2703-I

OBJETIVO: Supervisión de las Obras Números: "C-00075/0797 Construcción de baños con descarga domiciliaria en varias localidades del Municipio de Cajeme; C-00075/0799 Construcción de cuarto-dormitorio en varias localidades del Municipio de Cajeme." Las cuales consisten en 19 cuartos-dormitorios y 38 baños con descarga domiciliaria. Correspondientes al contrato No. SEDESSON-FISE-2022-047. Y acompañamiento a los Auditores en la verificación física de las obras "Construcción de baños con descarga domiciliaria en varias localidades del Municipio de Cajeme", "REHABILITACIÓN DE PARQUE EL SAUZAL, EN LA LOCALIDAD DE ESPERANZA, MUNICIPIO DE CAJEME", "REHABILITACIÓN DE PARQUE LAS PRADERAS, EN LA LOCALIDAD DE ESPERANZA, MUNICIPIO DE CAJEME" y "REHABILITACIÓN DE PARQUE LAS CANCHITAS, EN LA LOCALIDAD DE ESPERANZA, MUNICIPIO DE CAJEME".

LUGAR DE COMISIÓN: Ciudad Obregón y Pueblo Yaqui, Municipio de Cajeme, Sonora.

EVIDENCIA FOTOGRÁFICA

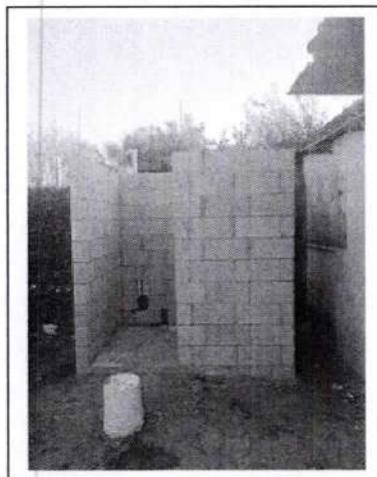
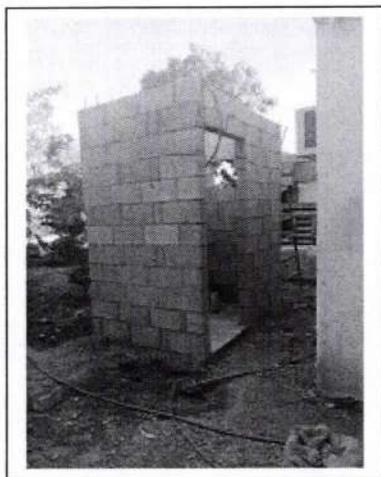
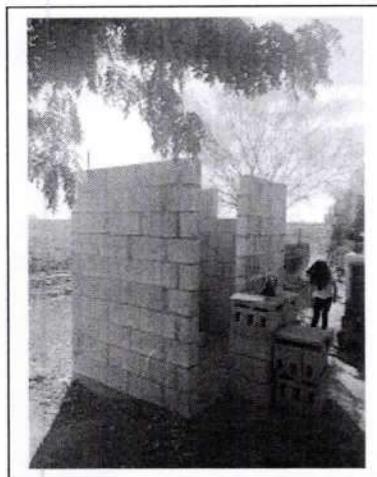
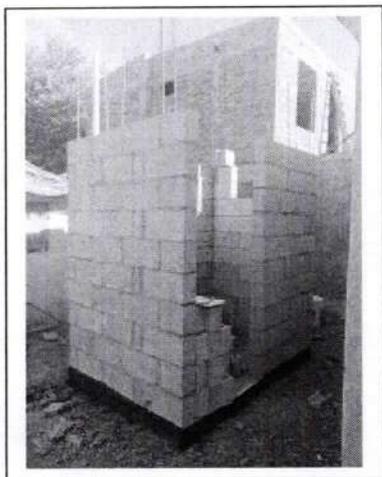
BENEFICIARIO	DOMICILIO	OBSERVACIONES
BEATRIZ ADRIANA MARTINEZ ARAGON	S/N S/N CP 85200 VIDA DIGNA	LA CONSTRUCCIÓN DEL BAÑO VÁ EN MUROS DE BLOCK A 10 HILADAS A LA ALTURA DE LA PUERTA, SE APRECIAN VARILLAS DE REFUERZO PARA CASTILLOS AHOGADOS, EL TUBO VENTILA DE 2", SE APRECIAN LA TUBERÍA DE PVC SANITARIA DE 4" Y LA TUBERÍA DE CPVC HIDRÁULICA DE 13 MM. YA SE IMPERMEABILIZÓ EL DENTELLÓN DE LA LOSA DE CIMENTACIÓN. NO SE DEJÓ EL DESNIVEL DE -5 CMS. EN EL ÁREA DE REGADERA.
REINA ISABEL CHAVEZ ESCOBEDO	OCTAVA 904 CP 85200 VIDA DIGNA	LA CONSTRUCCIÓN DEL BAÑO VÁ EN MUROS DE BLOCK A 10 HILADAS A LA ALTURA DE LA PUERTA, SE APRECIAN 5 VARILLAS DE REFUERZO PARA CASTILLOS AHOGADOS, EL

TUBO VENTILA DE 2", SE APRECIAN LA TUBERÍA DE PVC SANITARIA DE 4" Y LA TUBERÍA DE CPVC HIDRÁULICA DE 13 MM. NO SE HA IMPERMEABILIZADO EL DENTELLÓN DE LA LOSA DE CIMENTACIÓN. NO SE DEJÓ EL DESNIVEL DE - 5 CMS. EN EL ÁREA DE REGADERA.
ROSA AMELIA SILERIO CALDERON	C. JORGE FLORES 800 CP 85200 VIDA DIGNA	LA CONSTRUCCIÓN DEL BAÑO VÁ EN LOSA DE CIMENTACIÓN, AÚN NO ESTÁ COLADA, TIENE LA CIMBRA Y ARMADO DE LA LOSA Y EL DENTELLÓN, SE APRECIAN 10 VARILLAS DE REFUERZO PARA CASTILLOS AHOGADOS, EL TUBO VENTILA DE 2". SE APRECIAN LA TUBERÍA DE PVC SANITARIA DE 4" Y LA TUBERÍA DE CPVC HIDRÁULICA DE 13 MM.
AZUCENA DAYANA TOBALDO NOJAR	ONCEAVA S/N CP 85200 VIDA DIGNA	LA CONSTRUCCIÓN DEL BAÑO VÁ EN LOSA DE CIMENTACIÓN YA COLADA, SE APRECIAN 8 VARILLAS DE REFUERZO PARA CASTILLOS AHOGADOS, EL TUBO VENTILA DE 2". SE APRECIAN LA TUBERÍA DE PVC SANITARIA DE 4" Y LA TUBERÍA DE CPVC HIDRÁULICA DE 13 MM. NO SE HA IMPERMEABILIZADO EL DENTELLÓN DE LA LOSA DE CIMENTACIÓN. NO SE DEJÓ EL DESNIVEL DE - 5 CMS. EN EL ÁREA DE REGADERA.

MARINA ISABEL YOCUPICIO GALAVIZ	SEXTA 1117 CP 85200 VIDA DIGNA	LA CONSTRUCCIÓN DEL BAÑO VÁ EN MUROS DE BLOCK A 10 HILADAS A LA ALTURA DE LA PUERTA, SE APRECIAN 5 VARILLAS DE REFUERZO PARA CASTILLOS AHOGADOS, EL TUBO VENTILA DE 2", SE APRECIAN LA TUBERÍA DE PVC SANITARIA DE 4" Y LA TUBERÍA DE CPVC HIDRÁULICA DE 13 MM. NO SE HA IMPERMEABILIZADO EL DENTELLÓN DE LA LOSA DE CIMENTACIÓN. NO SE DEJÓ EL DESNIVEL DE - 5 CMS. EN EL ÁREA DE REGADERA.
ROSA ALEJANDRA VEGA GONZALEZ	SEPTIMA S/N CP 85200 VIDA DIGNA	EL BENEFICIARIO NO ESTABA EN EL DOMICILIO. LA CONSTRUCCIÓN DEL BAÑO VÁ EN MUROS DE BLOCK A 10 HILADAS A LA ALTURA DE LA PUERTA, SE APRECIAN 5 VARILLAS DE REFUERZO PARA CASTILLOS AHOGADOS, EL TUBO VENTILA DE 2", SE APRECIAN LA TUBERÍA DE PVC SANITARIA DE 4" Y LA TUBERÍA DE CPVC HIDRÁULICA DE 13 MM. NO SE HA IMPERMEABILIZADO EL DENTELLÓN DE LA LOSA DE CIMENTACIÓN. NO SE DEJÓ EL DESNIVEL DE - 5 CMS. EN EL ÁREA DE REGADERA.

ROSA AURORA VALDEZ VACA	SEPTIMA S/N CP 85200 VIDA DIGNA	LA CONSTRUCCIÓN DEL BAÑO VÁ EN MUROS DE BLOCK A 10 HILADAS A LA ALTURA DE LA PUERTA, MÁS UNA HILADA DE BLOCK DALA (CADENA DE CERRAMIENTO), MÁS OTRA HILADA DE BLOCK ARRIBA DE LA CADENA DE CERRAMIENTO. SE APRECIAN 5 VARILLAS DE REFUERZO PARA CASTILLOS AHOGADOS, EL TUBO VENTILA DE 2", SE APRECIAN LA TUBERÍA DE PVC SANITARIA DE 4" Y LA TUBERÍA DE CPVC HIDRÁULICA DE 13 MM. SE DEJÓ UN

DESNIVEL DE 5 CMS. EN EL ÁREA DE REGADERA. NO SE HA IMPERMEABILIZADO EL DENTELLÓN DE LA LOSA DE CIMENTACIÓN. SI SE DEJÓ EL DESNIVEL DE -5 CMS. EN EL ÁREA DE REGADERA.
MARGARITA GALAVIZ HIHOJOSA	OCTAVA 922 CP 85200 VIDA DIGNA	LA CONSTRUCCIÓN DEL BAÑO VÁ EN MUROS DE BLOCK A 10 HILADAS A LA ALTURA DE LA PUERTA, SE APRECIAN 5 VARILLAS DE REFUERZO PARA CASTILLOS AHOGADOS, EL TUBO VENTILA DE 2", SE APRECIAN LA TUBERÍA DE PVC SANITARIA DE 4" Y LA TUBERÍA DE CPVC HIDRÁULICA DE 13 MM. NO SE HA IMPERMEABILIZADO EL DENTELLÓN DE LA LOSA DE CIMENTACIÓN. NO SE DEJÓ EL DESNIVEL DE -5 CMS. EN EL ÁREA DE REGADERA.
SUHEY BIRIDIANA GALAVIZ HIHOJOSA	OCTAVA 926 CP 85200 VIDA DIGNA	LA CONSTRUCCIÓN DEL BAÑO VÁ EN MUROS DE BLOCK A 10 HILADAS A LA ALTURA DE LA PUERTA, SE APRECIAN 5 VARILLAS DE REFUERZO PARA CASTILLOS AHOGADOS, EL TUBO VENTILA DE 2", SE APRECIAN LA TUBERÍA DE PVC SANITARIA DE 4" Y LA TUBERÍA DE CPVC HIDRÁULICA DE 13 MM. NO SE HA IMPERMEABILIZADO EL DENTELLÓN DE LA LOSA DE CIMENTACIÓN. NO SE DEJÓ EL DESNIVEL DE -5 CMS. EN EL ÁREA DE REGADERA.

MILAGROS YURIDIANA HERNANANDEZ TAPIA	CUARTA 735 CP 85200 VIDA DIGNA	LA CONSTRUCCIÓN DEL BAÑO VÁ EN MUROS DE BLOCK A 10 HILADAS A LA ALTURA DE LA PUERTA, SE APRECIAN VARILLAS DE REFUERZO PARA CASTILLOS AHOGADOS, EL TUBO VENTILA DE 2", SE APRECIAN LA TUBERÍA DE PVC SANITARIA DE 4" Y LA TUBERÍA DE CPVC HIDRÁULICA DE 13 MM. NO SE HA IMPERMEABILIZADO EL DENTELLÓN DE LA LOSA DE CIMENTACIÓN. NO SE DEJÓ EL DESNIVEL DE -5 CMS. EN EL ÁREA DE REGADERA.
MARIA DEL PILAR NAJAR ACEVEDO	ONCEAVA L5 M21 S/N CP 85200 VIDA DIGNA	LA CONSTRUCCIÓN DEL BAÑO VÁ EN LOSA DE CIMENTACIÓN YA COLADA, SE APRECIAN 8 VARILLAS DE REFUERZO PARA CASTILLOS AHOGADOS, EL TUBO VENTILA DE 2". SE APRECIAN LA TUBERÍA DE PVC SANITARIA DE 4" Y LA TUBERÍA DE CPVC HIDRÁULICA DE 13 MM. NO SE HA IMPERMEABILIZADO EL DENTELLÓN DE LA LOSA DE CIMENTACIÓN. NO SE DEJÓ EL DESNIVEL DE -5 CMS. EN EL ÁREA DE REGADERA.
ANA GUADALUPE MONTES LONGINES	S/N S/N CP 85200 VIDA DIGNA	LA CONSTRUCCIÓN DEL BAÑO VÁ EN LOSA DE CIMENTACIÓN, AÚN NO ESTÁ COLADA, TIENE LA CIMBRA Y ARMADO DE LA LOSA Y EL DENTELLÓN, SE APRECIAN 8 VARILLAS DE REFUERZO PARA CASTILLOS AHOGADOS, EL TUBO VENTILA DE 2". SE APRECIAN LA TUBERÍA DE PVC SANITARIA DE 4" Y LA TUBERÍA DE CPVC HIDRÁULICA DE 13 MM.
